## SYNTHÈSE DES GARANTS

Opération de réaménagement des  
espaces publics de la Porte Maillot,  
du parc public de stationnement de  
la Porte Maillot et de ses accès

Participation du public par voie  
électronique (PPVE)

16 SEPTEMBRE – 25 OCTOBRE 2020

Fig 9. Des angles plus ou moins réussis selon l'endroit

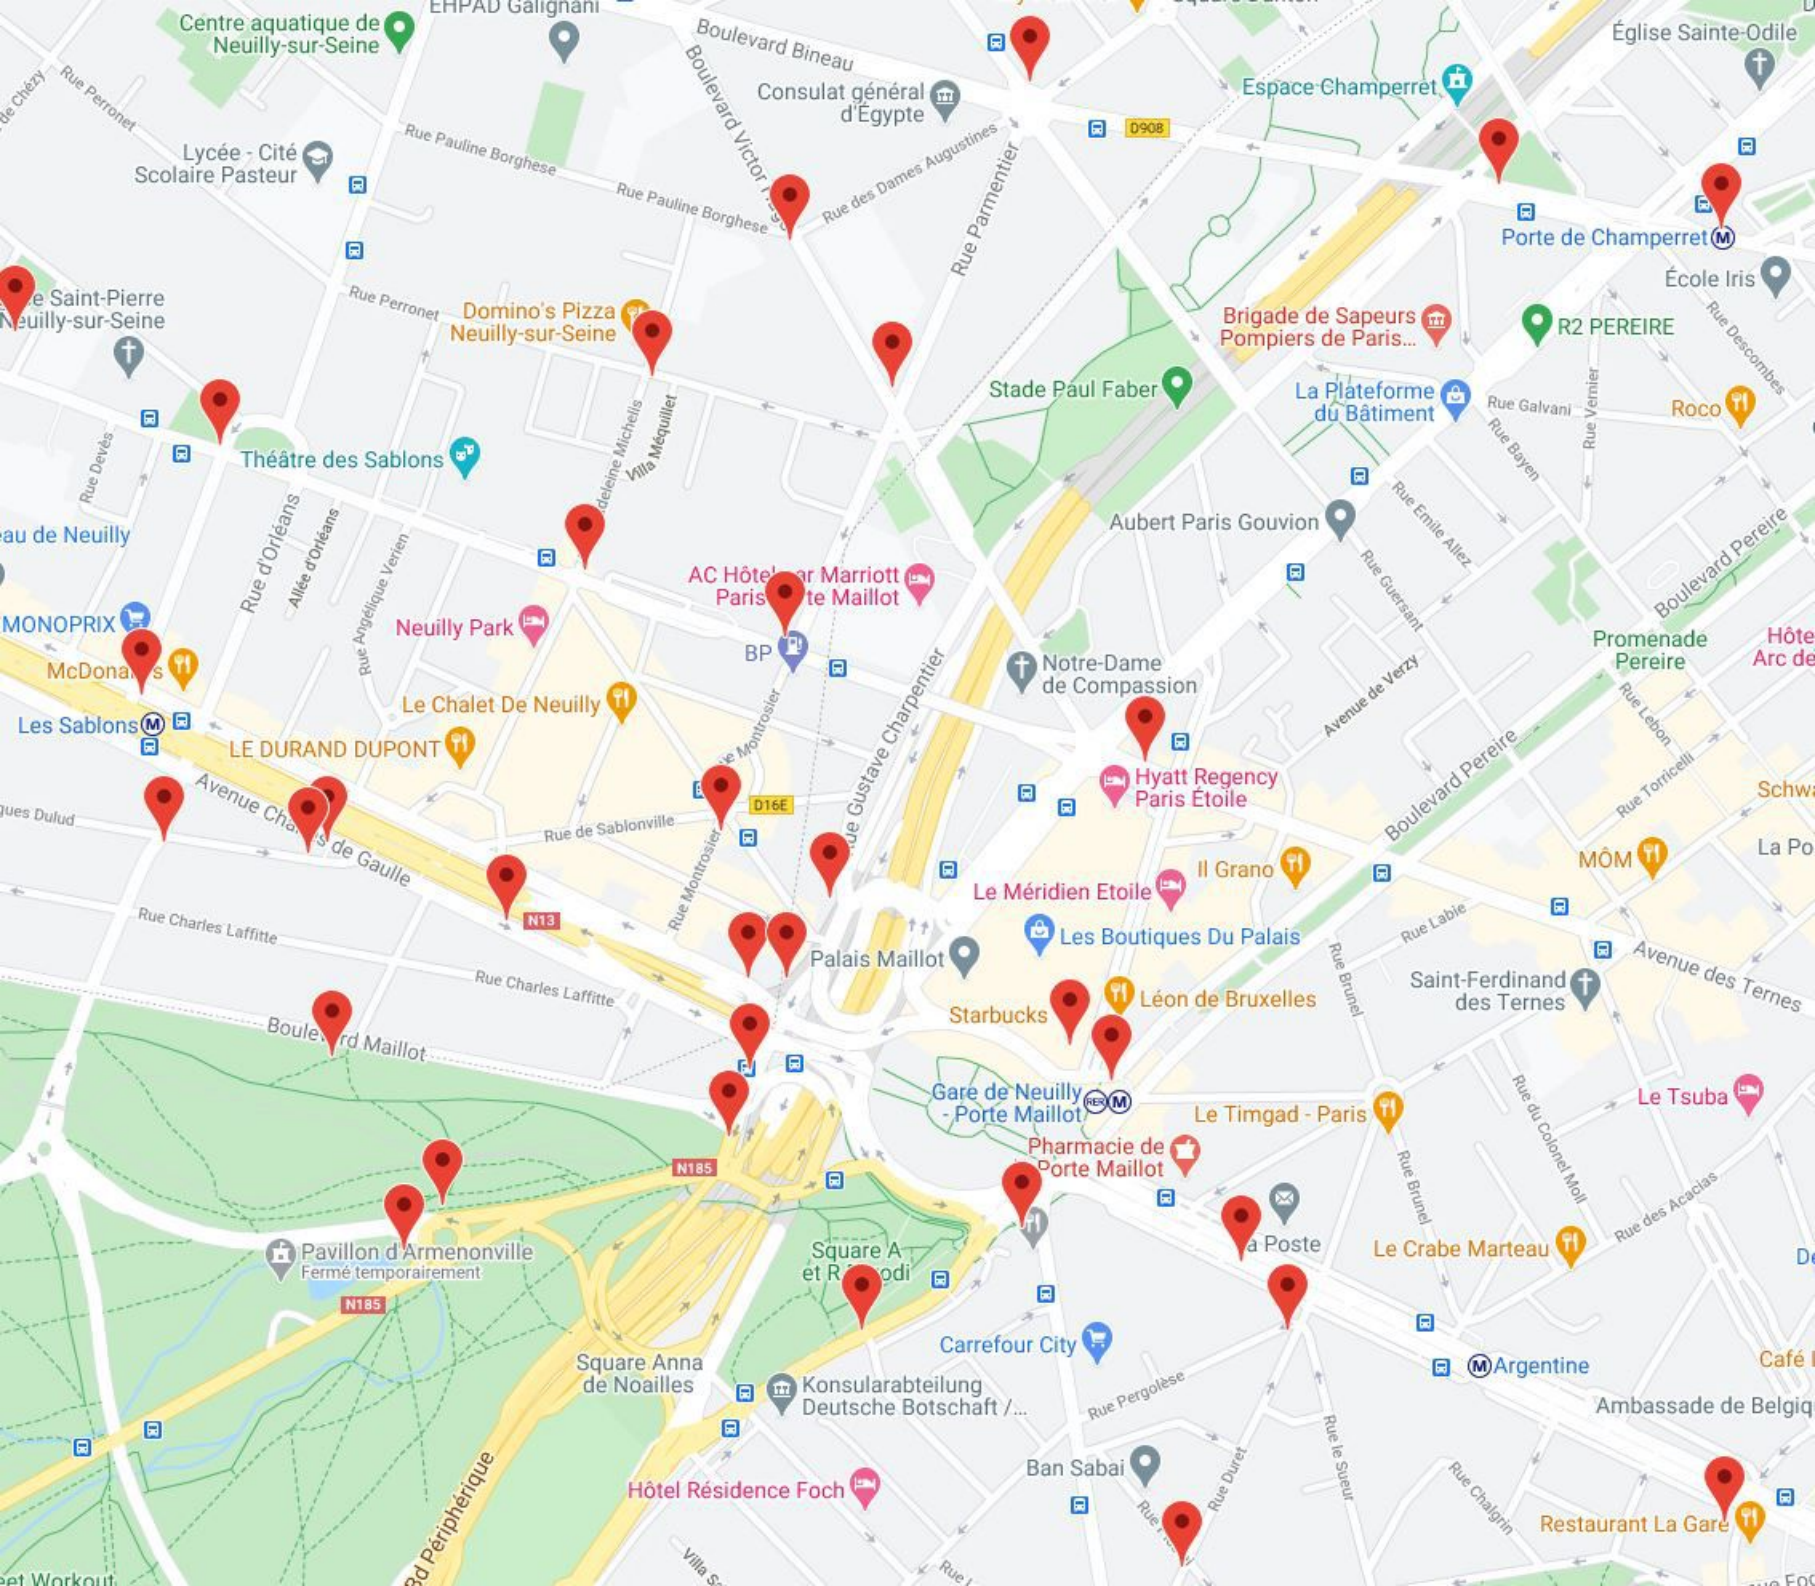
Le tracé des pistes semble avoir été réalisé "à la règle" : les carrefours sont traités à angles droits et les virages abrupts. Ce problème ne semble pas être lié à la cartographie : à l'est de la place, les aménagements projetés en lien avec l'extension du tramway T3 présentent bien des angles arrondis.

<p>La trajectoire d'un cycliste ne suit pas des lignes brisées : nous demandons que tous les carrefours et virages des pistes cyclables soient retravaillés en respectant les recommandations de notre Guide des aménagements cyclables, à savoir au moins 3 à 5 mètres de rayon pour les mouvements tournants, et un minimum de 10 mètres pour les mouvements directs.</p> <p>Traversées vélo</p> <p>Pour assurer la lisibilité des pistes cyclables, il est impératif que celles-ci soient clairement distinguées des trottoirs et autres espaces piétons. Une distinction trop légère peut engendrer des conflits d'usage avec les piétons préjudiciables pour ceux-ci comme pour les cyclistes.</p> <p>Par défaut, la piste doit se placer comme une chaussée ; à défaut, toute bordure éventuelle doit avoir une vue à zéro (bordure arasée), de façon à ne pas secouer les cyclistes qui la franchissent. D'autre part, une traversée vélo manque au carrefour à l'ouest de la place sur le grand axe (cercle rouge le plus à gauche sur le schéma ci-dessous), côté Neuilly. Cette traversée offrirait pourtant une liberté de choix pour les cyclistes selon les feux tricolores.</p> <p>Fig 11. Sur cette vue d'architecte, la piste cyclable qui traverse le terre-plein central est presque invisible et semble devoir franchir de hautes bordures inconfortables (Agence Empreintes)</p> <p>Paris en Selle</p>

*La question de la giration a été prise en compte pour faciliter les circulations vélos sur l'ensemble des aménagements cyclables. Les plans du dossier de PPVE indiquent schématiquement des angles droits. Des angles ouverts avec courbures sont néanmoins bien prévus dès lors que cela est possible et seront mis en œuvre. Dans le périmètre de réaménagement des espaces publics de la Porte Maillot, comme dans le périmètre du projet T3 Ouest, toutes les possibilités sont recherchées afin de prévoir des emplacements de stationnement vélo, sécurisé ou non, notamment vers le boulevard Pershing. Une réflexion plus large sera également engagée par la Ville sur cette question dans le cadre des États généraux de la mobilité et du stationnement, lancés prochainement par la Ville ».*
